HENVENDELSER MODTAGET I HØRINGSPERIODEN

FORSLAG TIL LOKALPLAN VIGERSLEV STATIONSTORV

Offentlig høringsperiode fra den 22. marts til den 17. maj 2024.

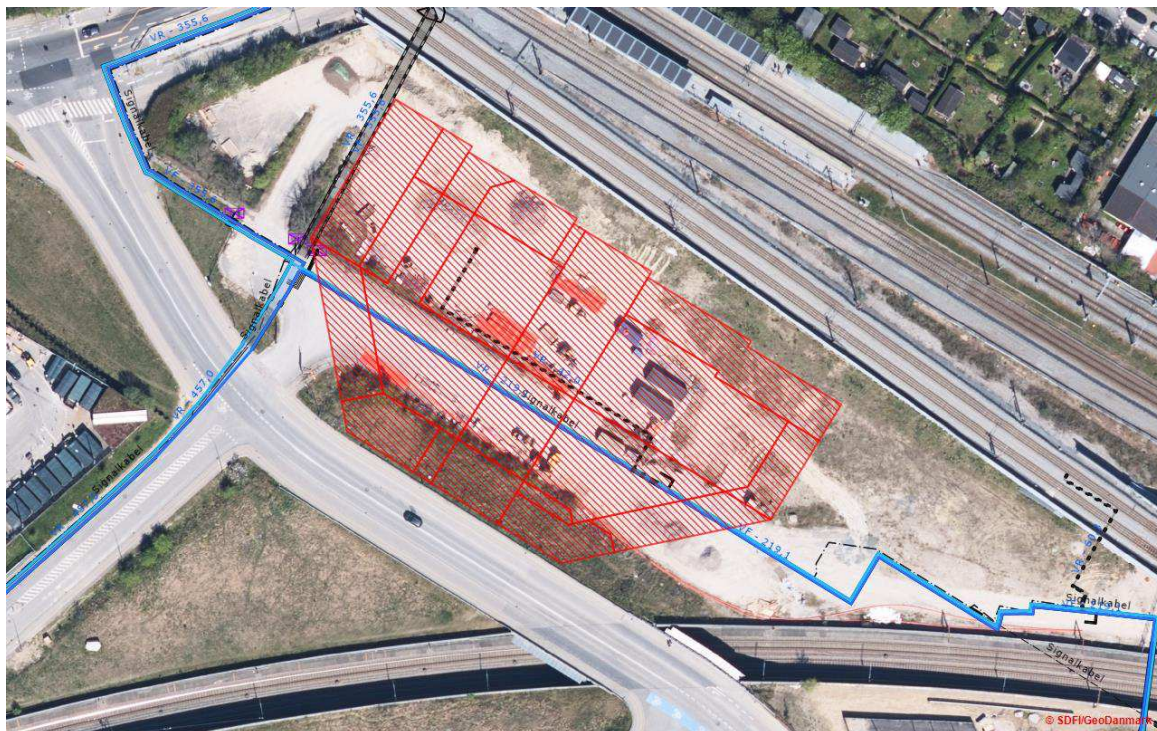
Over matr.nr. 3257b Vigorslev, København ligger en \varnothing 150 mm vandforsyningsledning (Kort 1). Ledningen er omlagt til det nuværende tracé i forbindelse med anlæg af Den Nye Bane København–Ringsted. Det planlagte byggeri vil blive etableret hen over det nuværende ledningstracé. Der vil derfor være behov for at omlægge vandforsyningsledningen. Vandledningen kan omlægges til et tracé i den sydlige ende af lokalplanområdet mod banearealet (f.eks. parallelt med spildevandsledningen). En anden krydsning af banearealet end den nuværende ikke er mulig. Betingelser for omlægning af vandforsyningsledningen skal aftales med HOFOR i god tid forud for opstart af byggeri. Det må forventes, at projektering og anlægsarbejde tager ca. 9 måneder.

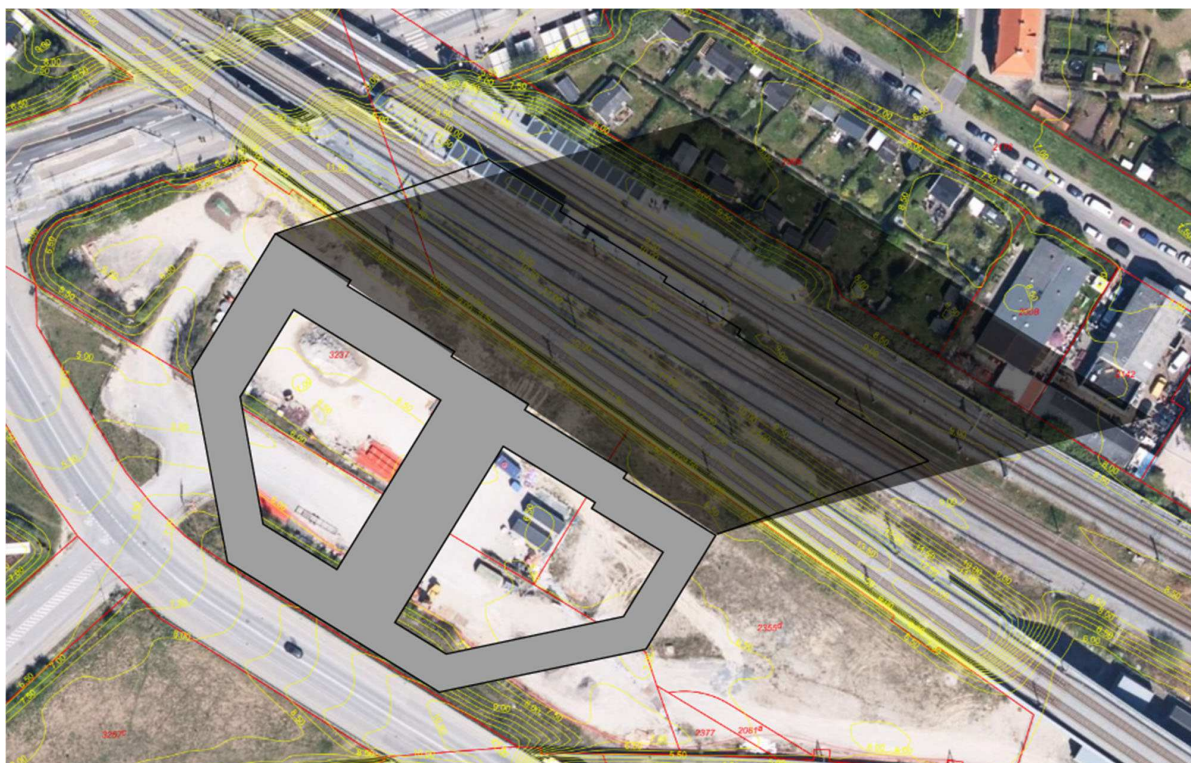
Vi noterer os i den forbindelse, at skyggediagrammerne i lokalplanen er sparsomme, og behændigt går uden om at vise de tidspunkter, hvor byggeriet for alvor vil påvirke kolonihaverne. Vores analyser viser imidlertid, at der er en væsentlig påvirkning. Nedenfor er som eksempel i figur 2 vist hvordan skyggen vil falde kl. 18, den 21. september. Et tidspunkt på året, hvor der normalt er mange aftener hvor vi kan nyde godt af haven. Men i fremtiden vil næsten halvdelen af haverne ligge i skygge på dette tidspunkt, hvis bebyggelsen realiseres som illustreret i lokalplanen. Endnu værre ser det ud i oktober, og i starten af november vil hele haveforeningen ligge i skygge fra først på eftermiddagen, som illustreret på nedenstående snit, figur 1.

Med andre ord: Projektet vil skyggelægge store dele af haverne i de værdifulde efterårsaftener og eftermiddage – netop den periode hvor vi kan få de sidste gode dage i haverne, fordi vejret ofte fortsat er lunt.

Figur 2: Omtrentlig skyggeudbredelse fra det nye byggeri den 21. september kl 18. Næsten halvdelen af haverne vil ligge i skygge, hvis ikke projektet tilpasses.

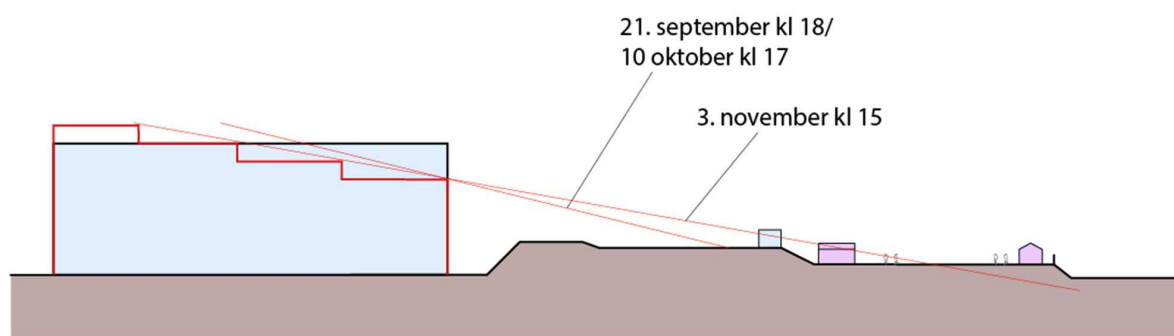
Det er imidlertid muligt at tilpasse projektet, så skyggepåvirkningen reduceres betragteligt, og samtidig opnå en mere varieret og visuelt interessant bebyggelse. Nedenstående snit, figur 3, viser en løsning hvor byggeriet tilpasses så der trappes op fra 4 etager ud mod banen, og op til 7 etager mod sydvest. Denne løsning vil først skyggepåvirke kolonihaverne sidst på eftermiddagen i ydersæsonen (slut oktober-start november).
